## 東海第二発電所

### 耐津波設計方針について

〔第513回審査会合(平成29年9月26日)時の  
指摘事項に対する回答〕

## 耐津波設計方針に係る審査会合時の指摘事項

図1 試験装置の全体図

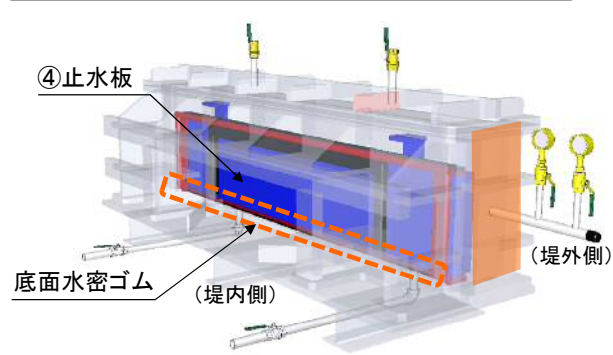
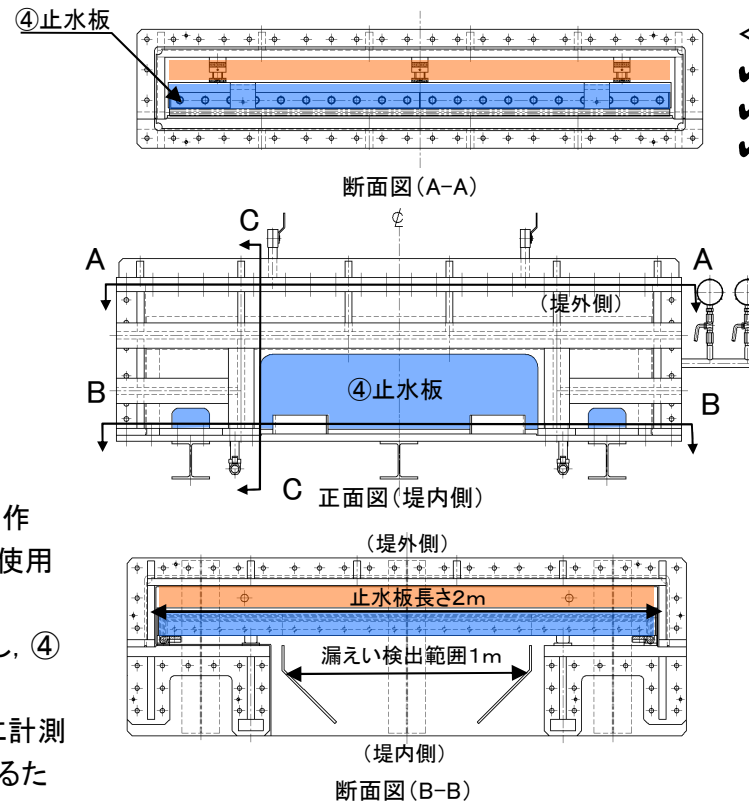
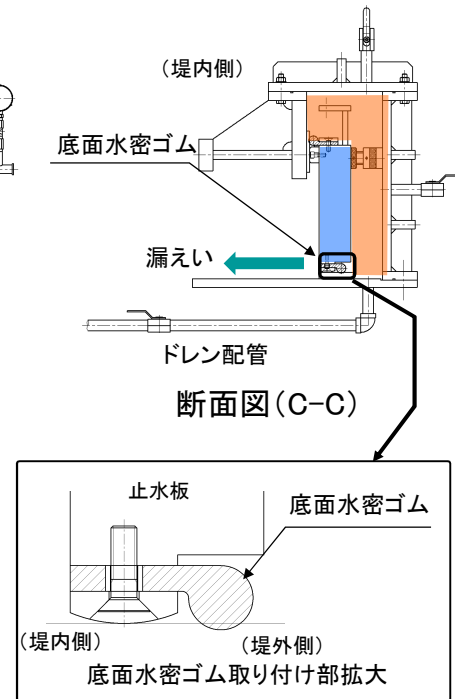
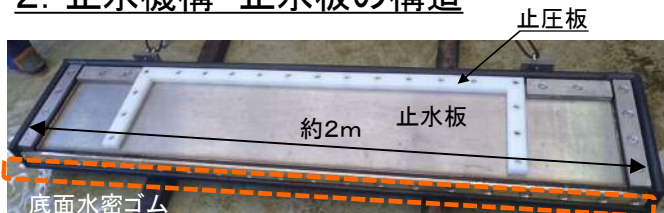
止水機構の漏水試験について、試験体の断面図等を示し、試験の詳細について説明すること。

止水板及び水密ゴムを用いた止水機構の実機への適用性を確認するために実施した漏水試験装置の構造を示すとともに、漏水試験結果について漏えい量のデータの考察を行い、漏えい量と許容漏えい量の関係について説明する。

- ✓④止水板は、実機仕様(構造, 寸法, 重量)で製作
- ✓試験に用いた底面水密ゴムも実機と同じものを使用し, ④止水板の底部に固定
- ✓④止水板の据付けは, 実機の設置状況を模擬し, ④止水板の自重により設置
- ✓漏水量は堤内側の中央部1mの範囲を対象※に計測  
※底面水密ゴムの止水性能の確認が目的であるため, 試験装置側面からの漏水の影響を受けないよう, 漏えい検出範囲を中央部の範囲に限定

図1 摩耗試験装置の概要

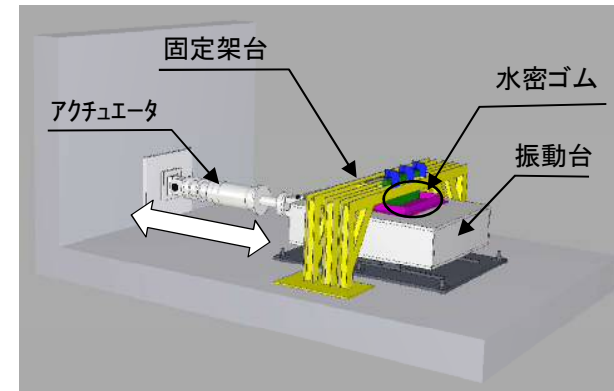
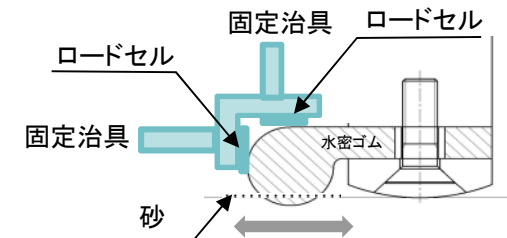
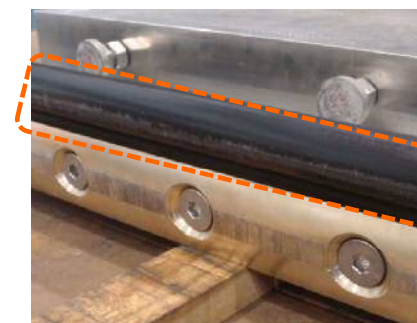
止水機構の追従性に係る解析方針について、水密ゴムの劣化状態を模擬した摩擦係数0.4の考え方等を説明すること。

- ✓水密ゴムの摩耗量は、最大で0.36mmであった(2回実施)。
- ✓ライニングの初期厚さ0.5mmに対して、摩耗試験後においてもライニングが残存しており、水密性の確保及び摩擦係数は維持できる結果であった(図3)。

図2 各構成部品の概要

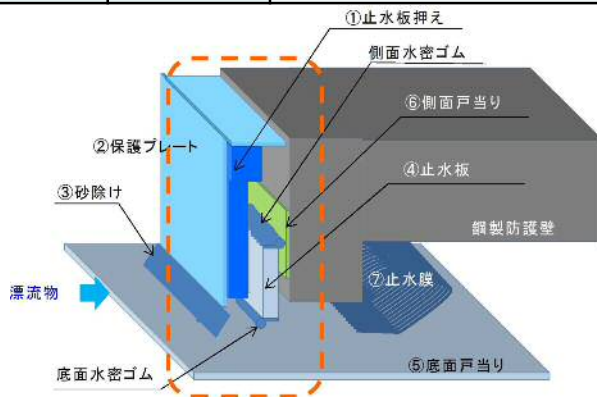
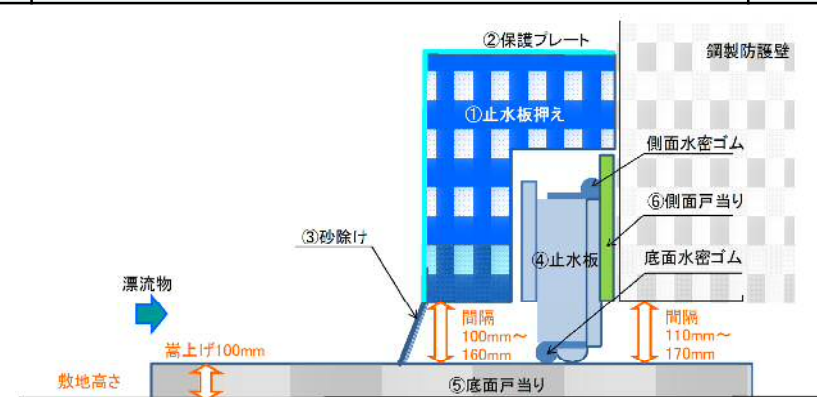
止水機構の構成部材の損傷モードを網羅的に抽出し、設計への考慮を示すこと。

◆鋼製防護壁の止水機構の構成部材における損傷モードについて整理するとともに、設計方針について表1に整理した。  
また、図1、図2に構成部品の概要を示す。

図1 小型漂流物の流入経路

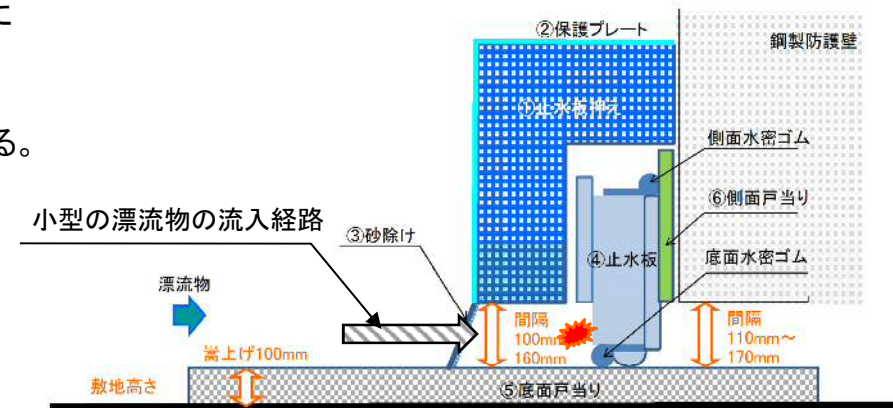
小型の漂流物を想定すると上記の隙間に入り込む可能性があることから、小型の漂流物による④止水板への影響について評価する。

漂流物荷重0.19kNに対し許容限界は240kNであり、十分な裕度を確認した。

図2 止水機構の多重化の例

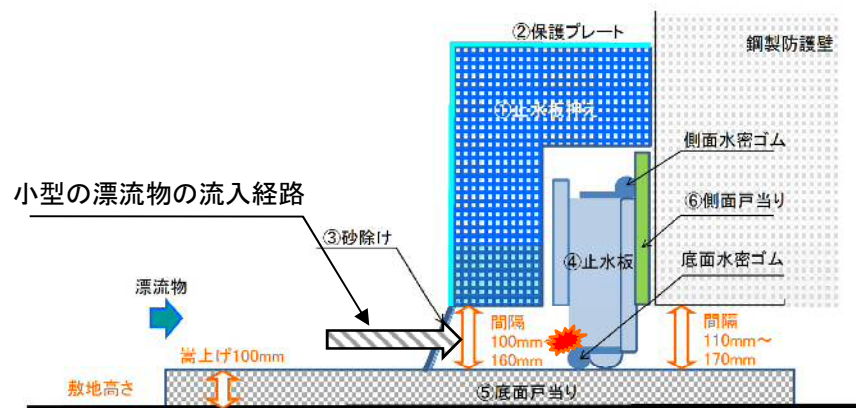
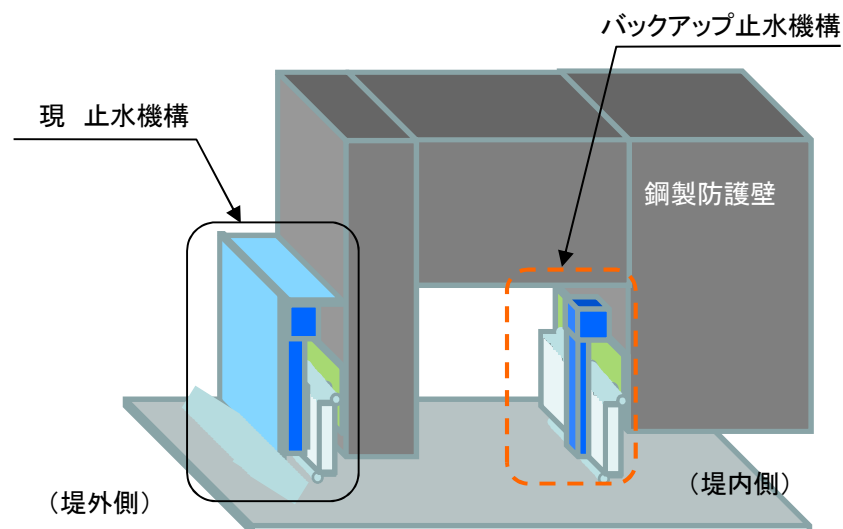
- ✓ 止水機構は、鋼製防護壁の底面と既設取水路の応答変位の違いにより相対変位が生じるため、①止水板押えと底部戸当りの間に100～160mmの隙間を考慮している。
- ✓ 上記寸法を超える漂流物は止水板まで到達しないが、小型の漂流物を想定すると隙間に入り込み、止水板に設置した底部水密ゴムや止水板本体を損傷させる可能性がある。
- ✓ また、水密ゴムの劣化傾向管理に基づく補修、取替が発生した場合、止水機構の機能に期待できない期間が生じる。
- ✓ このため、現在の止水機構の堤内側にバックアップとしての止水機構の設置を検討する。

- ✓ 現設計の止水機構の漂流物等による損傷、メンテナンス時の止水防止機能の喪失を考慮して、現設計の止水機構と同等の追従性・止水性を有する機構を検討する（現設計の止水機構又は他の構造候補についても検討）。

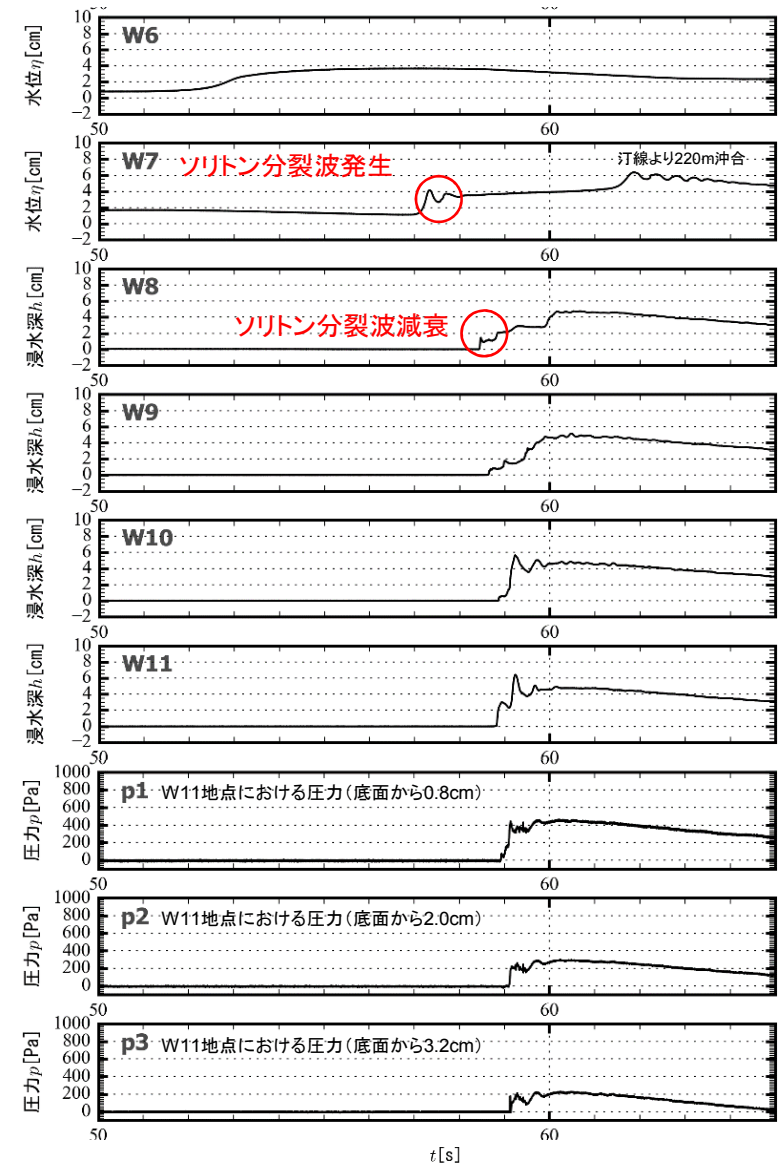
ソリトン分裂波の影響についてより詳細な考察をしたうえで資料に反映すること。

津波はソリトン分裂波を生じるものの、陸上に遡上する過程で分裂波が減衰し、防潮堤位置での有意な波圧分布への影響は認められない。

## 【継続的な漂流物評価フロー】

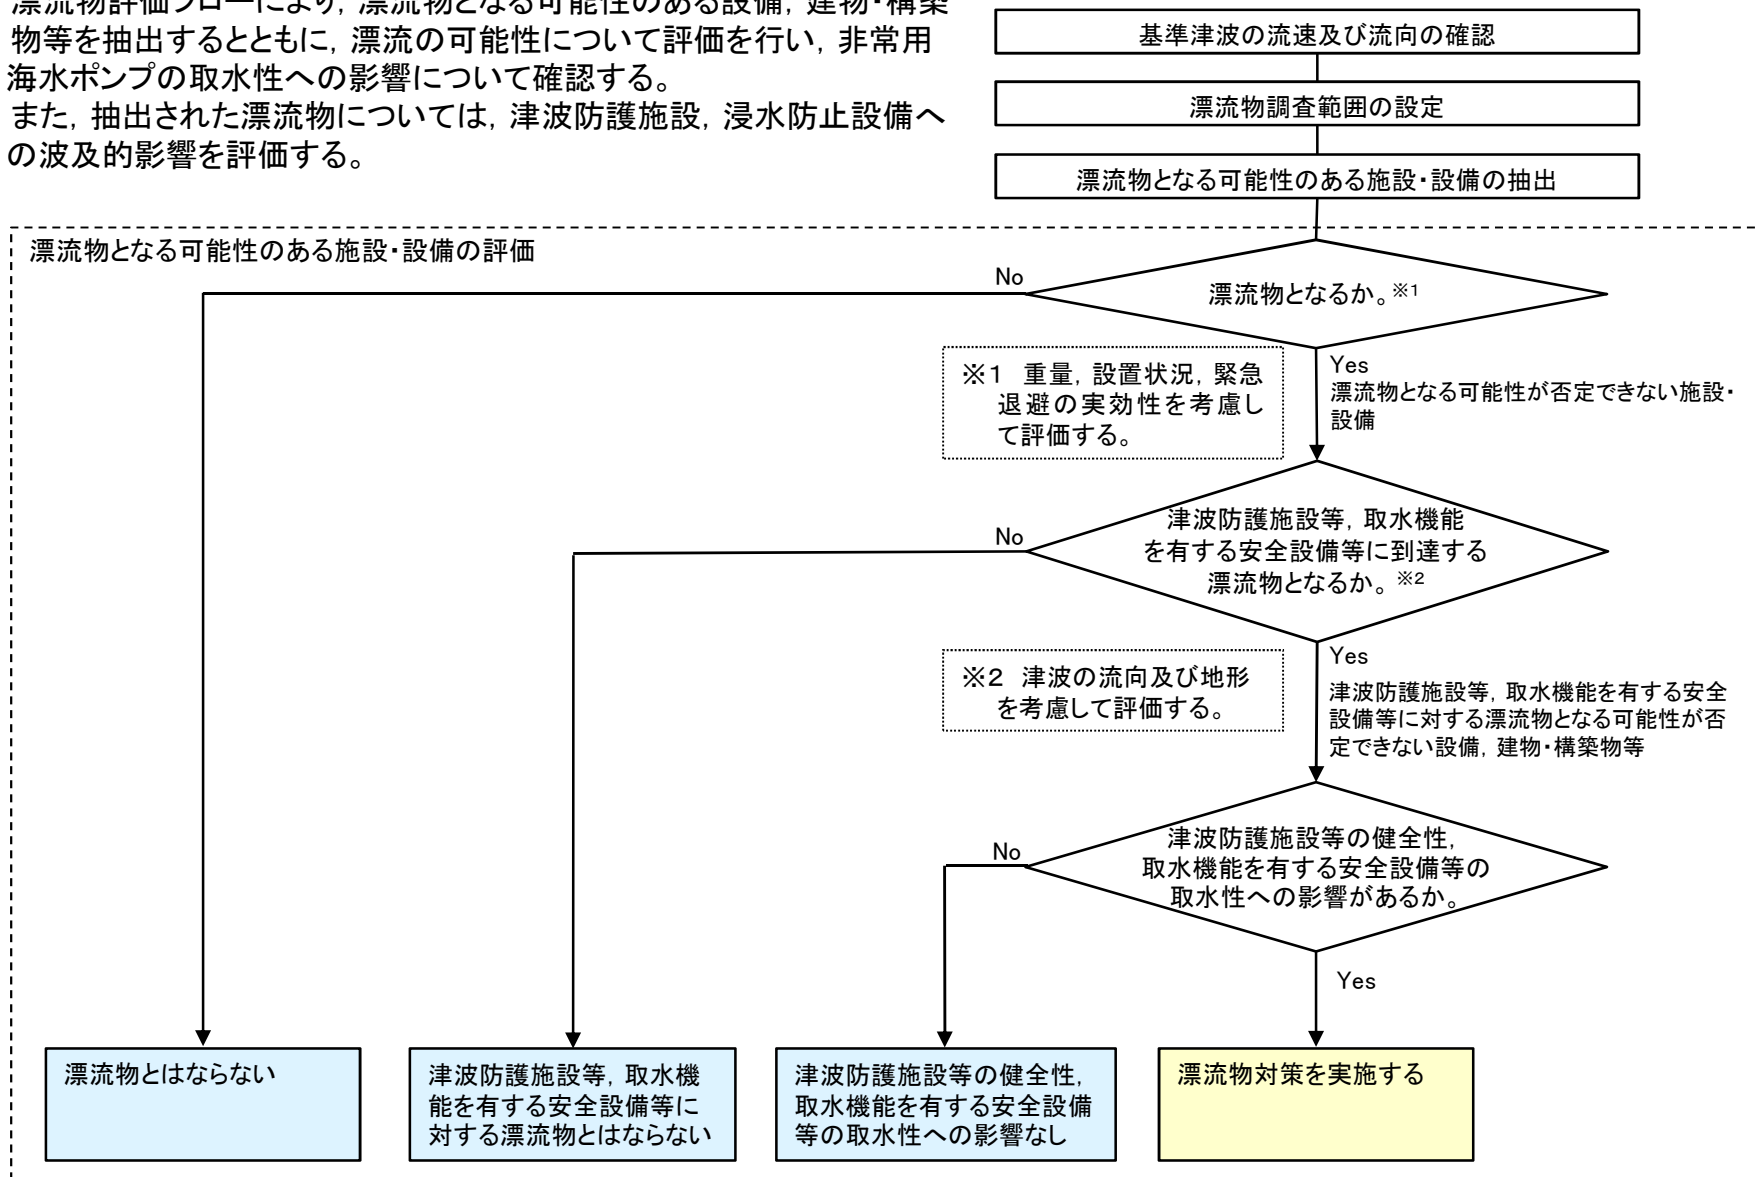
漂流物の定期的な調査について隣接事業所から仮設物(クレーン等)の情報を入手できることを示すこと。

指摘事項を踏まえ、これまでの情報共有手段に加え、隣接事業所における工事・作業等により設置されうる仮設物等について、従来からの設置状況に変更が生じる可能性がある場合は適時情報入手できるよう文書の取り交わしにより情報共有手段を構築し、継続的な漂流物評価フローに反映する。

①定期的(1[回/年]以上)な人工構造物の設置状況の確認により変更が確認された場合及び②発電所設備の改造又は追加を計画する都度並びに③隣接事業所における仮設物等の状況確認により仮設物等の設置状況に変更が確認された場合、津波防護施設等の健全性、取水機能を有する安全設備等の取水性に影響を及ぼす可能性について確認するため、漂流物評価フローに基づき、漂流物調査及び評価を実施する。
